Referencia: Expediente: LAM5678
Asunto: Comunicación Resolución No. 00391 del 20/03/2018

AUTORIDAD NACIONAL DE LICENCIAS AMBIENTALES - ANLA –

RESOLUCIÓN N° **00391**

Por la cual se resuelve un recurso de reposición y se toman otras determinaciones"

Figura 2.5 Áreas de Influencia Indirecta y Directa Físico-biótica del proyecto

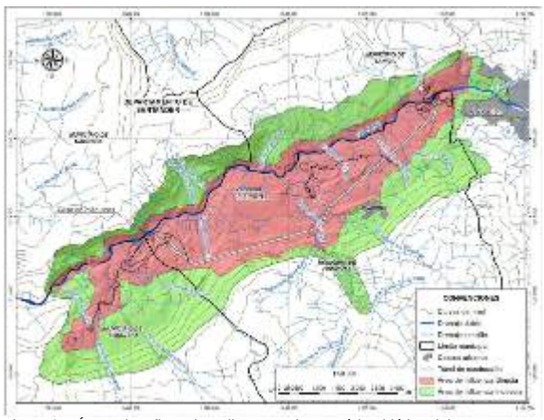
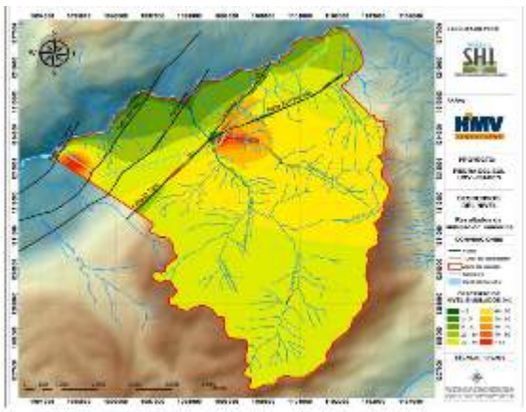
Además, una comparación entre la Figura 2.5 Áreas de Influencia Indirecta y Directa Físico-biótica del proyecto, presentado por la empresa en el capítulo 2, página 8 y la Figura 3.54 Zona de posible afectación del túnel de conducción. Escenario A (capitulo 3, página 139), muestra una incoherencia entre lo planteado como áreas de afectación en lo que respecta al recurso hídrico subterráneo. Se evidencia un análisis aislado y parcializado, excluyendo al casco urbano de Pinchote y la cuenca hidrológica de la quebrada La Pinchota del Área de Influencia Directa - AID, siendo estas, las áreas de mayor afectación por abatimiento de los niveles simulados.

Por lo anterior esta Autoridad considera que la metodología utilizada para llevar a cabo los modelos hidrogeológicos es adecuada. Sin embargo, existieron inconsistencias en la delimitación y justificación del área de influencia física del proyecto. En consecuencia, esta autoridad ratifica lo expuesto en la Resolución objeto de alzada.

Figura 1 Localización de Áreas de importancia para la Conservación de aves en al área de influencia del Proyecto Hidroeléctrico
Fuente: SIG ANLA.01/02/2018,

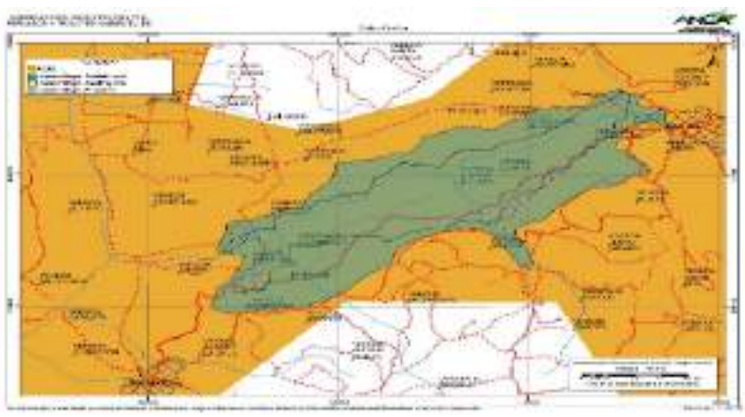
Por lo anterior, es dable señalar que la sociedad ISAGEN S.A. E.S.P no realizó un análisis que permita esclarecer cuales fueron los elementos técnicos que dan soporte a la definición del área de influencia, por lo que se considera que no da cumplimiento a lo establecido en el numeral 2.3 del artículo primero del Auto 2766 del 03 de septiembre del 2012, en relación a justificar técnicamente la determinación de la definición del Área Influencia Indirecta -AII del proyecto desde los componentes (…) y biótico (…), por tanto, esta Autoridad se reitera que el Área de Influencia del Proyecto no fue delimitada conforme a los Términos de Referencia HE-TER-1-01 ni de acuerdo a lo solicitado en el Auto 2766 del 2012.

Aunado a lo anterior, la ausencia de información en la caracterización biótica relacionada en las Áreas de Importancia para la Conservación de Aves – AICA, teniendo en cuenta que toda el área de influencia del proyecto se encuentra sobrepuesta al AICA CO074 (Bosques Secos del Valle del Río Chicamocha), establecida desde el 2008 y cuyo principal objetivo es determinar el estatus, la distribución y los requerimientos ecológicos de dos especies de aves endémicas del cañón del Chicamocha y críticamente amenazadas: el Cucarachero de Nicéforo (Thryothorus nicefori) y el Colibrí Ventricastaño (Amazilia castaneiventris)4, información de carácter relevante para el análisis de la caracterización y contenido del Estudio de Impacto Ambiental-EIA. También para dicha área se establecen endemismos a nivel de especie y subespecie, como el de Ortalis columbiana, Myiarchus apicalis, Momotus

Figura 2.5 Áreas de Influencia Indirecta y Directa Físico-biótica del proyecto.

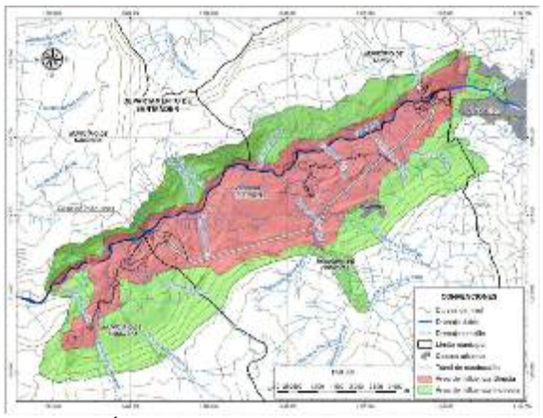
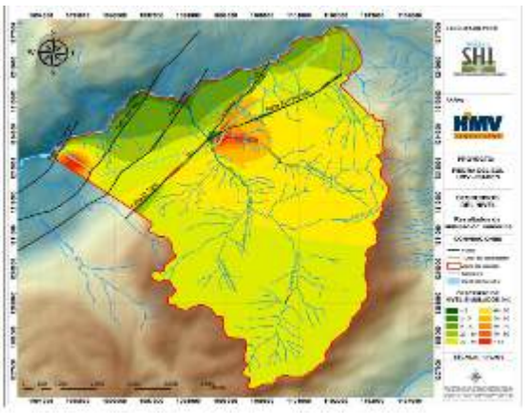
Una comparación entre la Figura 2.5 Áreas de Influencia Indirecta y Directa Físico-biótica del proyecto, presentado por la empresa en el capítulo 2, página 8 y la Figura 3.54 *Zona de posible afectación del túnel de conducción. Escenario A* (capitulo 3, página 139), muestra una incoherencia entre lo planteado como áreas de afectación en lo que respecta al recurso hídrico subterráneo. Se evidencia un análisis aislado y parcializado, excluyendo al casco urbano de Pinchote y la cuenca hidrológica de la quebrada La Pinchota del área de influencia directa, siendo estas, las áreas de mayor afectación por abatimiento de los niveles simulados.

Figura 3. Comparativo de diseños de infraestructura

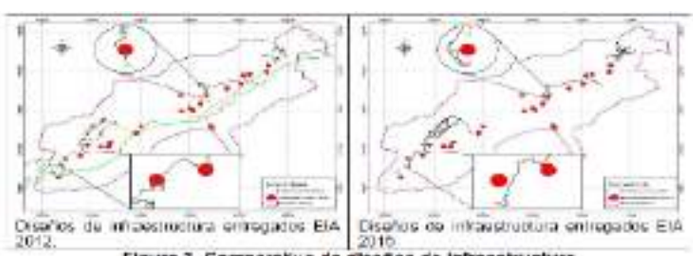
Lo anterior, demuestra como las Empresas Promotoras del Proyecto desde los diseños evitan impactos, como es en este caso la afectación de puntos de agua, precisamente por el reconocimiento de la situación delicada respecto al recurso y con el fin de evitar una afectación innecesaria (ver plano 2148-08-Cv-DW-067 del EIA con 4120-E1-102020 del 12 de agosto de 2011 y ver plano 16 "VIA A CASA DE MAQUINAS" del EIA con información adicional con radicado 2015006374-1-00 DEL 10 de febrero de 2015).

Fuente: HMV Ingenieros Ltda., 2013. Figura 3.13 del EIA a partir de los EOT de Socorro, San Gil, Cabrera y Pinchote
Figura 6. Transposición de las obras del Proyecto con áreas definidas en la categoría de suelos de protección.

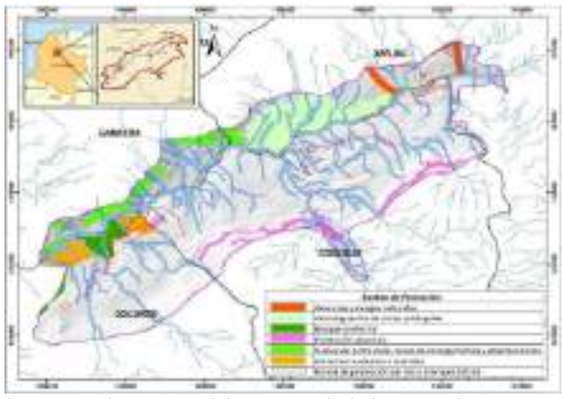
Adicionalmente, en el numeral 3.3.1.7.2: Suelos de Protección definidos en los instrumentos de ordenamiento de los municipios del área de influencia socioeconómica, se destacó que estos instrumentos de ordenamiento han establecido suelos de protección en zonas de recarga hídrica y rondas de protección de río y drenajes, como se evidencia en la figura siguiente (Figura 3.13 del EIA).

Figura 3.64 DHI para manantiales y quebradas y descensos simulados con el modelo numérico

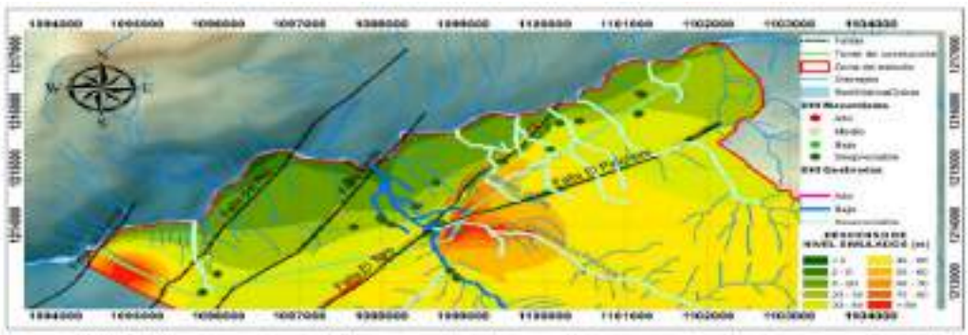
La comparación realizada en el documento (Figura 3.64; capitulo 3; página 156) y en el cual resalta la coherencia relativa entre el modelamiento numérico y el DHI, generando una alerta de monitoreo en la quebrada La Laja. Sin embargo, se evidencia ciertas incongruencias en el análisis comparativo. Por ejemplo: para la modelación matemática la mayor afectación por el abatimiento de niveles en la zona, se encuentra localizada en la confluencia de los sistemas de fallas de El Toro y El Pinchote, siendo la Quebrada La Pinchota, el drenaje con mayor afectación, mientras que el método DHI considera despreciable la afectación para este cuerpo de agua. Por otro lado, los manantiales se consideran de muy baja afectación (despreciable por utilizar el término propuesto) con la metodología DHI y en una zona con descensos entre 20 y 40 metros de abatimiento.

Figura 3.64 DHI para manantiales y quebradas y descensos simulados con el modelo numérico

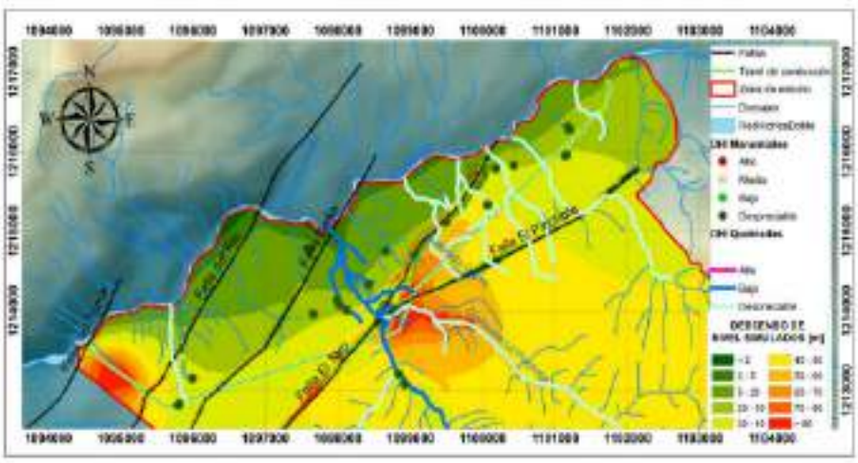
Por otro lado, los manantiales se consideran de muy baja afectación (despreciable por utilizar el término propuesto) con la metodología DHI en una zona con descensos entre 20 y 40 metros de abatimiento.

Figura 3.64 DHI para manantiales y quebradas y descensos simulados con el modelo numérico

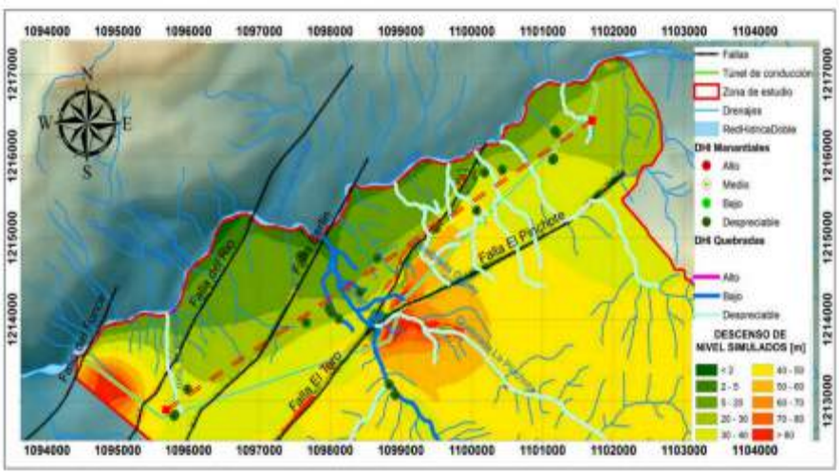
En relación con las variaciones del nivel freático la modelación numérica muestra un descenso en los niveles de 5 hasta 40 metros, sobre el corredor de descarga que conforman los manantiales inventariados y que son altamente sensibles a cualquier fluctuación por mínima que esta sea. Este impacto tendría un carácter irreversible si se tiene en cuenta la descripción presentada en el Estudio de Impacto Ambiental- EIA, por lo que su importancia estaría en crítico. Ahora bien, el análisis con el método DHI considera despreciable la afectación para los cuerpos de agua y los manantiales, por lo que la importancia de este impacto estaría como bajo a muy bajo. Razón por la cual, esta Autoridad no encuentra coherencia en los resultados presentados.

Figura 2.5 Áreas de Influencia Indirecta y Directa Físico-biótica del proyecto.

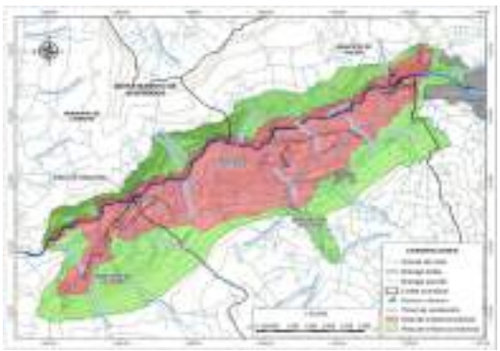
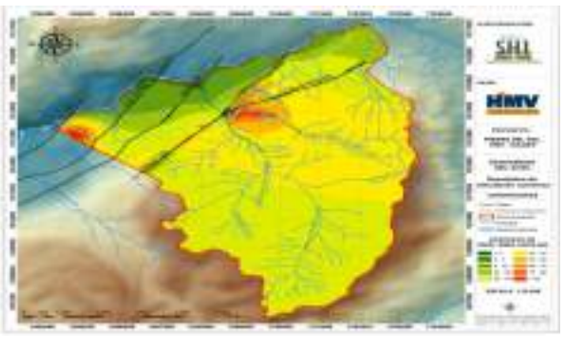
Además, una comparación entre la Figura 2.5 *Áreas de Influencia Indirecta y Directa Físico-biótica del proyecto*, presentado por la empresa en el capítulo 2, página 8 y la Figura 3.54 *Zona de posible afectación del túnel de conducción. Escenario A* (capitulo 3, página 139), muestra una incoherencia entre lo planteado como áreas de afectación en lo que respecta al recurso hídrico subterráneo. Se evidencia un análisis aislado y parcializado, excluyendo al casco urbano de Pinchote y la cuenca hidrológica de la quebrada La Pinchota del área de influencia directa, siendo estas, las áreas de mayor afectación por abatimiento de los niveles simulados.
